PARCO REGIONALE DELLE ALPI APUANE
Ufficio Pianificazione Territoriale

Oggetto: Cava Macchietta, Società Henraux S.p.a. - Comune di Seravezza (LU). Procedimento di Valutazione di impatto ambientale nonché di rilascio di provvedimenti autorizzativi ai sensi dell'art. 27 bis del D.Lgs. 152/2006, relativamente al progetto di coltivazione della Cava Macchietta, Bacino estrattivo Tacca Bianca nel Comune di Seravezza (LU).

VERBALE

Oggetto: *cava Macchietta - Piano di coltivazione della cava Macchietta - Procedimento PAUR -
proponente: Soc. Henraux S.p.A. - Conferenza dei servizi ex art. 27-bis del 23/09/2026 - Vs.
comunicazione prot. 3689 del 28/08/2026 - Contributo istruttorio ai sensi della DLgs 152/06 e
LR 10/10*

Dalla Planimetria Tav 2 amd (integrazioni maggio) sembra che le vasche siano esterne alle aree contigue di cava (Bacino Tacca Bianca), seppur di poco.

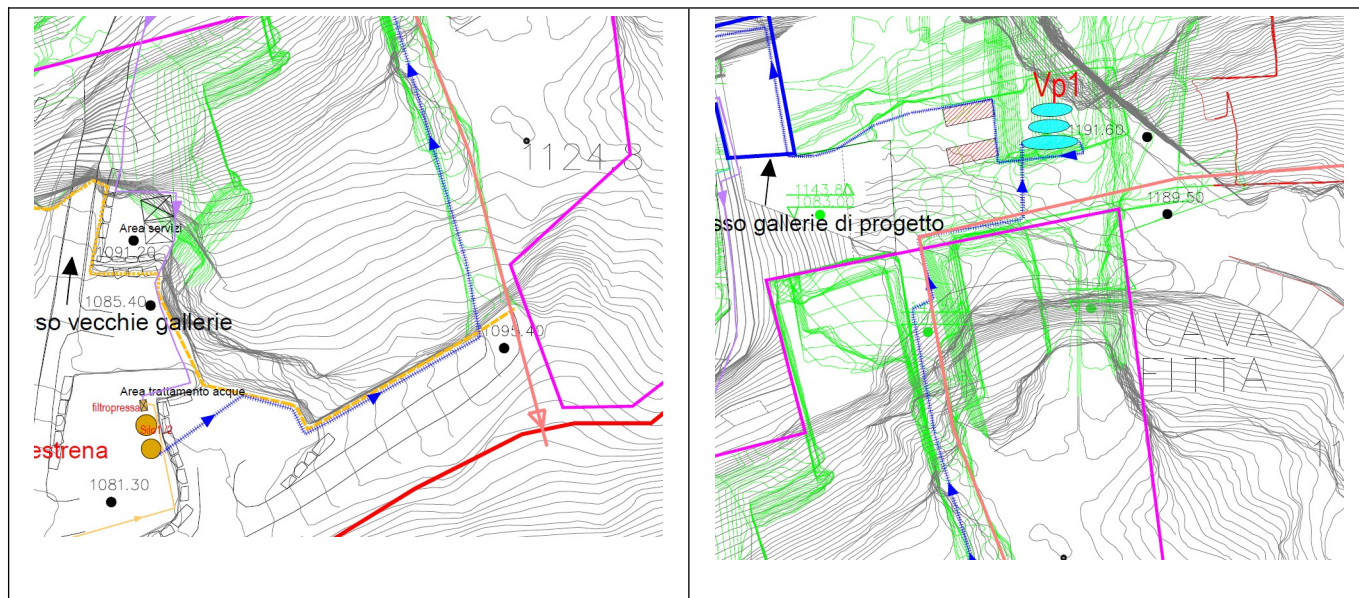
La tabella riassuntiva delle vasche di raccolta e trattamento delle AMD non è completa, manca ad esempio la prima colonna (identificazione della vasca); l'identificazione viene riportata nella colonna denominata "Sigla cisterna" in cui compaiono però sigle ripetute. Deve essere riesaminata la tabella inserendo tutte le informazioni necessarie ai fini dell'istruttoria: a tal fine il proponente può fare riferimento allo schema di tabella inserito anche nella modulistica regionale.

Nel testo si descrivono le vasche di trattamento (non viene specificato quali) come scavate nella roccia ma nella tabella riassuntiva a pag. 21 risultano tutte realizzate fuori terra. Inoltre si rilevano alcune incongruenze nelle dimensioni delle vasche con valori diversi fra testo e tabella (es. vasche di prima pioggia del volume complessivo di 7 mc nel testo, due vasche da 7 mc in un altro passo e una da 5mc e una da 7 nella tabella).

È prevista la realizzazione a monte dell'area di cava di una canalizzazione. Si rileva che la planimetria non riporta il posizionamento di tali canalizzazioni.

Il consulente riporta che *"la presenza di carsismo superficiale impedisce la formazione di canali di deflusso idrico nella parte sovrastante l'ingresso della galleria"*, quindi una parte rilevante delle AMD si infiltra nelle gallerie. Nella descrizione della gestione delle acque di infiltrazione non viene dettagliata la modalità di raccolta di tali acque ma viene mostrata la presenza di una tubazione per il loro trasporto. Si richiede di fornire maggiori dettagli sulla rete di intercettazione e convogliamento all'esterno delle acque di infiltrazione al fine di evitare la miscelazione con le acque di lavorazione o comunque entrate in contatto con materiali.

Dalla planimetria sembra che le canalette vadano in salita (vedi estratti da planimetria).
